# Tillgänglighetsinventering av Föglö Grundskola

2024

Funktionsrätt Åland kontaktade rektor Marika som arbetar på grundskolan i Föglö angående en kartläggning av tillgängligheten. Det ingår i projektet "Ett Åland för alla" att kontrollera hur tillgängliga allmänna platser är. Före det fysiska besöket samlade projektledaren in detaljritningar och skickade ut enkäter till personalen på skolan. Detta för att få en indikation i vad som väntades av oss.

Könsuppdelade toaletter.

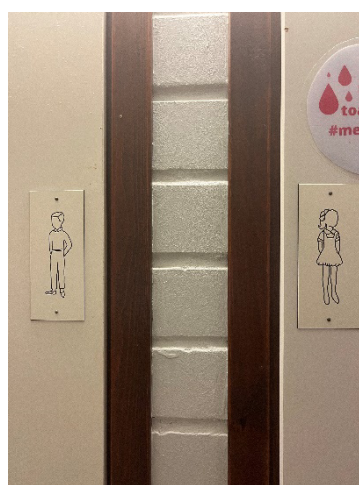
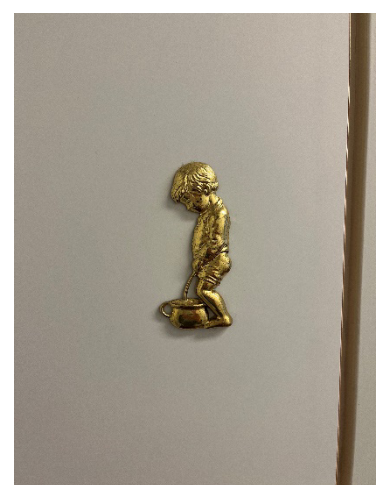
Skolans toaletter och omklädningsrum är könsuppdelade och med stereotypiska symboler vilket kan vara problematiskt för transpersoner och icke-binära personer. En lösning skulle kunna vara att införa könsneutrala toaletter och att inrätta ett enskilt omklädningsrum. Alternativt bör framtida byggprojekt överväga att inkludera könsneutrala toaletter och omklädningsrum för att undvika diskriminering.

Bild av matsalen.

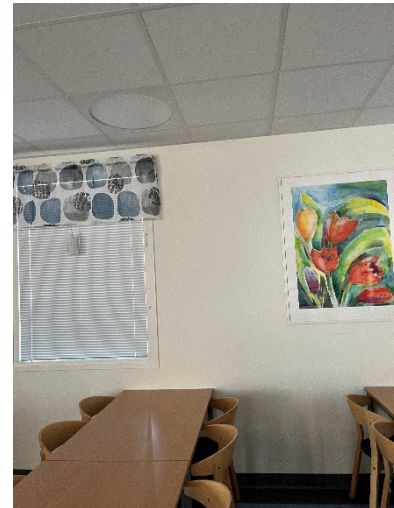
Det finns goda möjligheter att avskärma dagsljuset med persienner i matsalen. Ljudnivån i matsalen kan bli väldigt hög så det bör finnas ljudabsorberande material. Förbundet kan låna ut ett ljudöra vid behov. Det finns akustikplattor i taket men det blir ändå för högt ljud i matsalen.

Alla sittplatser är i samma höjd och stolarna är utformade utan armstöd för att lätt kunna hängas upp. Det underlättar städningen. Stolarna är stabila och de har lite skydd under för att minska ljudet när de dras mot golvet. För personer med hörselnedsättningar kan det vara ett problem. För att förbättra ljudmiljön kan tjockare filttyger limmas fast på stolar och inredning som orsakar oljud.

Bild av dörren som öppnas mot korridoren.

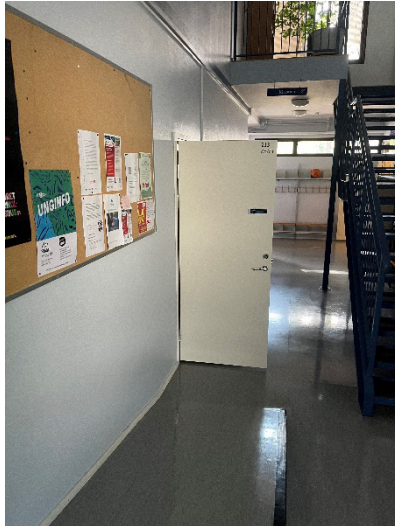
Utanför dörren till fysik- och kemirummet finns en korridor och dörren öppnas utåt mot korridoren. Eftersom dörren inte är inglasad är det omöjligt att se om elever rör sig utanför dörren vilket orsakar en stor risk för kollisioner. Det är fullt möjligt att en elev kan få dörren på sig när lektionen är slut och alla har bråttom ut på rast eller till nästa lektion.

- Fixa dörren som öppnas ut från kemisalen till den lilla korridoren.
- Ordna ett väntutrymme där personer med rörelsenedsättningar kan vänta på att få hjälp vid en nödutryckning.

Bild av ena utrymningsvägen. Det finns två.

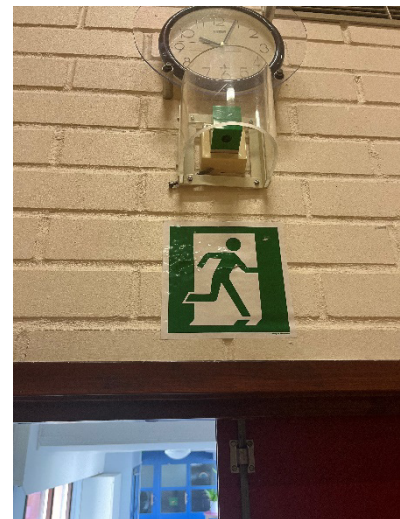
Det är högt till tak i gymnastiksalen och ljuden blir oerhört hårda med ett stort eko. Akustiken är under all kritik och när eleverna har undervisning blir ljudet olidligt högt. Belysningen är acceptabel och utrymmet uppfyller sitt ändamål.

Det finns två utrymningsvägar i gymnastiksalen vid nödsituationer. Luften är inte så bra men det går att sätta i gång ventilationen. Ljudet från ventilationen är högt och besvärligt under undervisningen.

Vi rekommenderar att det finns akustikplattor i taket i en gymnastiksal som dämpar ljud. Det finns även många olika ljudabsorberande material som kan fästas på väggarna.

Bild av första rampen.

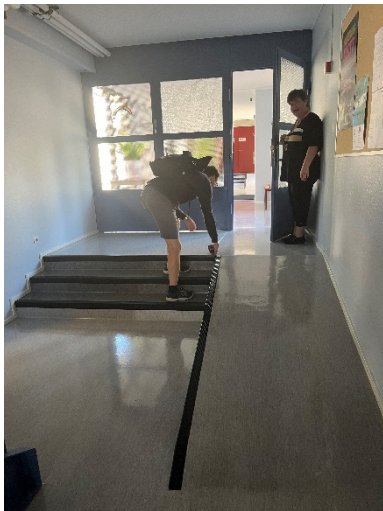
Det ska inte finnas hinder i förbindelseleden men i en av ramperna fanns ett element på väggen och en garderob som tog upp den fria vändytan. Rampernas bredd är 103 centimeter vilket är alldeles för smalt. Den fria bredden på rampen bör vara minst 130 centimeter.

Före rampens början och slut ska det finnas kontrastmarkeringar som varnar för nivåskillnader vilket saknas idag. Rampens lutning är för hög, den är 11 procent. Lutningen bör vara som högst 8,3 procent men får gärna ha en mindre lutning som är 2,86 procent. Det finns inget avåkningsskydd som hindrar personer med hjulförsedda hjälpmedel från att köra av rampen.

- Rampens lutning är för hög, det bör vara mest 8,3 procents lutning.
- Rampers bredd bör vara minst 130 centimeter bred.
- Det bör finnas avåkningskydd på samtliga ramper.

Bild av trappor.

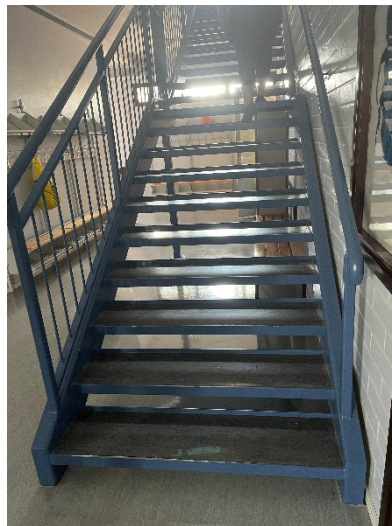
De rum som har ett par trappsteg har halkskydd på stegen. Samtliga nivåskillnader och trappsteg behöver kontrastmarkeras. Enligt miljöministeriets förordning bör varje trappsteg kontrastmarkeras. Det finns ledstänger på vissa ställen men de är inte tillräckligt väl utformade för att räknas som tillgängliga.
